第 1 低レベル廃棄物貯蔵建屋の最大保管廃棄能力変更の概要

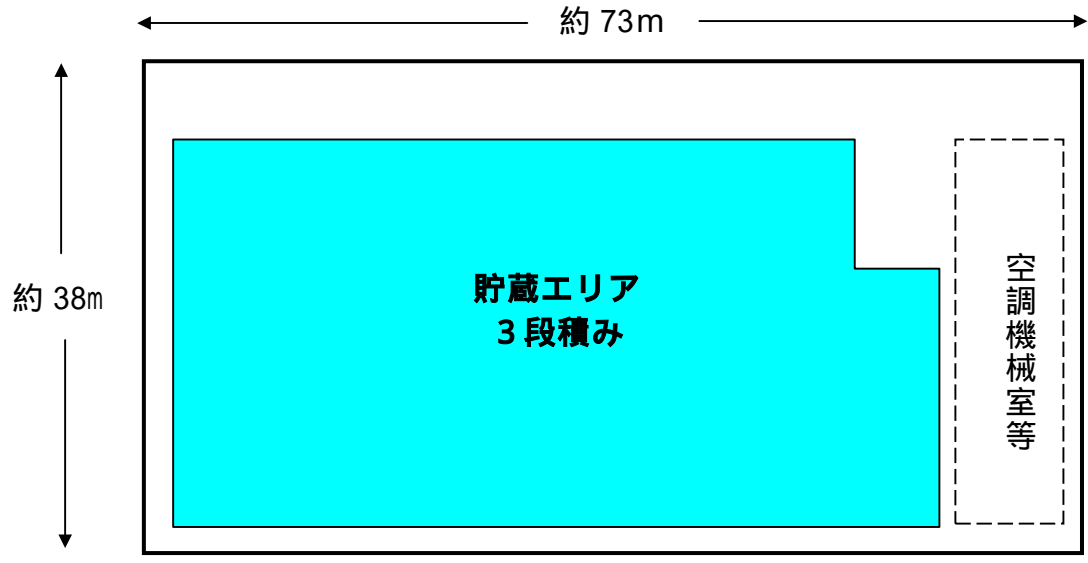
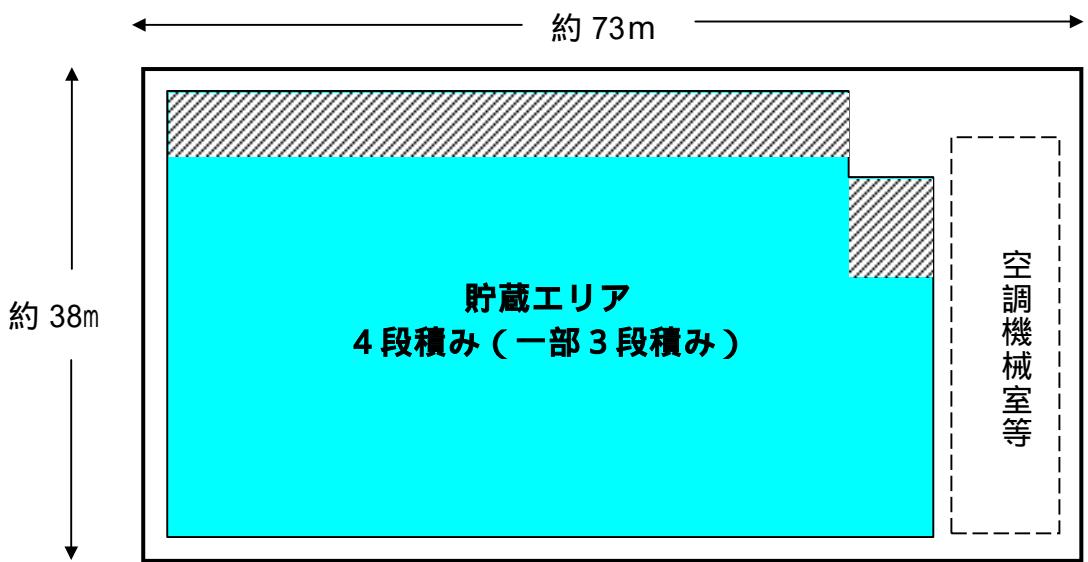
**変更前**

最大保管廃棄能力：約 8,500 本

建築面積：約 2,700m<sup>2</sup>

最大保管廃棄能力：約 5,000 本増強

新規貯蔵エリア

**変更後**

最大保管廃棄能力：約 13,500 本

建築面積：約 2,700m<sup>2</sup>
